HSB Stockholm Utemiljö

Årlig besiktning 2024

Brf Toppsockret, Lingvägen 193

ÅRLIG BESIKTNING

4862. Skydd mot skador inom fallutrymmet

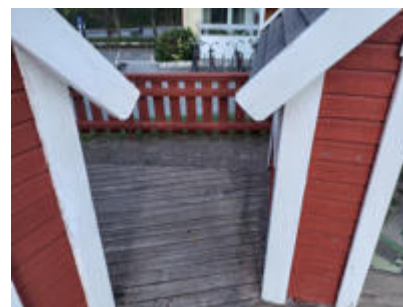
Kommentar: Hinder i redskapets fallutrymme, staket/lekhus flertal ställen.

4868. Skydd mot skador inom fallutrymmet

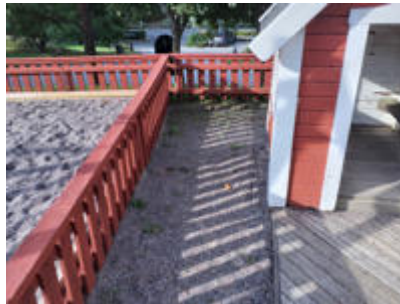
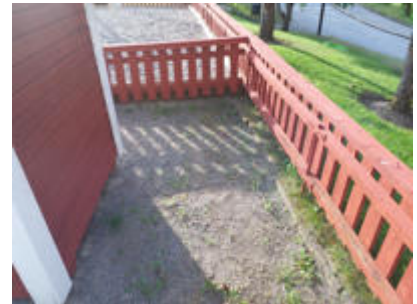
Kommentar: Hinder i redskapetsfallutrymme, staket/lekus, flertal ställen.
